Granskningsutlåtande för detaljplan för Östra Torn 27:2, del av (Patentkvarteren) i Lund

PÄ 11/2020

Upprättad 2024-05-22

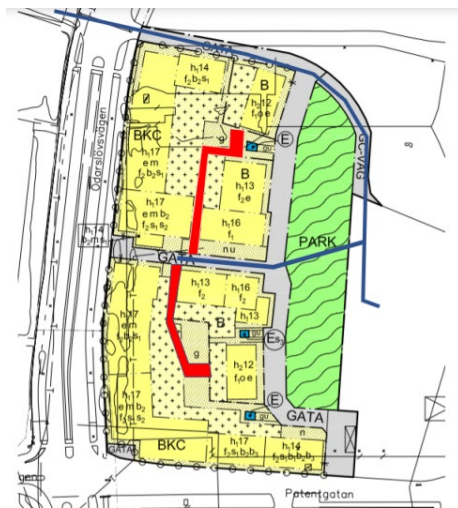
Med tanke på det arbete som har utförts bör detta dokumenteras i planen liksom detaljplanen för Portkvarteren som ligger strax söder om. (1) U-område för sopsug.

Hela detaljplanen bygger på att det är sopsug i området och för att få till en optimal sopsug behöver inkasten ligga centralt på gårdarna för att klara av gångavstånden enligt BBR. Huvudledningarna för sopsugen inkl stick in till de olika kvarteren byggs i samband med byggatorna. För att säkerställa att resterande del av sopsugen kan byggas in på kvartersmark behövs ett område säkerställas på kvartersmarken. Då sopsugsledningarna är att betrakta som allmänna ledningar föreslås att nödvändiga U-områden läggs in i detaljplanen. Inom u-området behöver det även säkerställas att schaktning och friläggning av sopsugsledningen kan ske på ett rationellt sätt utan att husgrunder etc riskerar att undermineras eller att dyra lösningar såsom spont behöver användas. I kartan nedan framgår röd markering var Renhållningsverket anser att U-område behövs på kvartersmark. Blå linje symboliserar planerad huvudledning för sopsugen. (2)

1. Planbeskrivningen har kompletterats med en karta som visar planerade ledningsdragningar. Ledningssamordningen i sin helhet (PM ledningsdragningar Patentkvarteret) finns att tillgå på stadsbyggnadskontoret.
2. Plankartan har justerats så att ledningsdragning för sopsug ryms inom gemensamhetsanläggning på kvartersmark. Mått och placering har stämts av med Lunds renhållningsverk.
3. Det är möjligt att anordna separata avfallsutrymmen för lokaler i byggnaderna.
4. UWS ingår i detaljplaneområde för Torgkvarteren. Synpunkten har vidarebefordrats för att hanteras i det planarbetet.
